通学路接続候補案に関するワークショップまとめ資料

鶴川東地区通学路接続候補案等地図（2026年度学区地図）

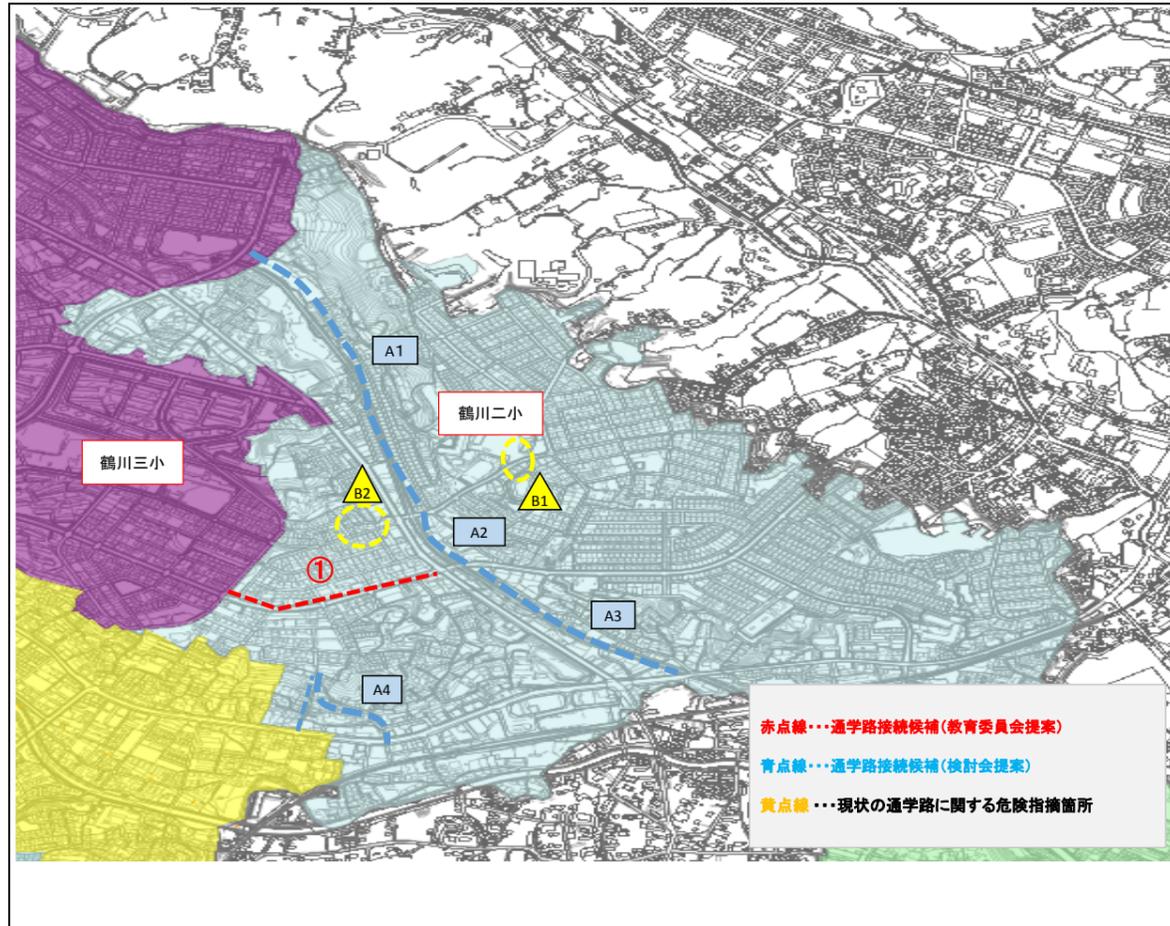
1. 通学路接続候補案の箇所とご意見等について					
地図上の番号	箇所名・所在地	ご意見・ご提案等	対策要望事項	想定する調整先	備考
①	鶴川いちよう通り（鶴川一丁目交差点から鶴川一丁目バス停方面）	冬場に雪が降ると日陰側は歩けない（氷が解けない）	-	-	-
		鶴川街道との十字路、地域の見守りの方が立っているが、今後も必要だと思う。	-	-	-
		鶴川街道との十字路も鶴川二小入口も、どちらの交差点も地域の見守りの方が立っている。	-	-	-
		歩道あり、段差あり、広さもあるため安全面には問題なし	-	-	-
第4回検討会委員ご意見箇所	A1	真光寺川沿い（広袴公園から能ヶ谷橋まで）	周囲が田畑、暗い、不審者が出る、周囲の家の玄関が反対側を向いている。	-	-
	A2	真光寺川沿い（権現橋から能ヶ谷橋まで）	鶴川街道ではなく川沿いを歩いたほうが良い。	-	真光寺川沿いを通学路として使えないか、死角があるなど安全上の理由があるかもとの意見あり
	A3	真光寺川沿い（矢崎橋から権現橋まで）	川沿いを歩いたほうが良い。東側の道は、車が抜け道に使用している。	-	-
	A4	鶴川若草児童公園先から鶴川街道方面	急坂だが車も人も多い。危ないので避ける人多い。	通学路であることを明示する看板等の設置	道路管理課
2. 既存の通学路で危険と思われる箇所					
地図上の番号	ご意見・ご提案等			備考	
△B1	信号待ちで子どもたちがあふれ危険				
△B2	スクールゾーンで通学時間帯は一方通行になっているが、違反する車があるので注意が必要
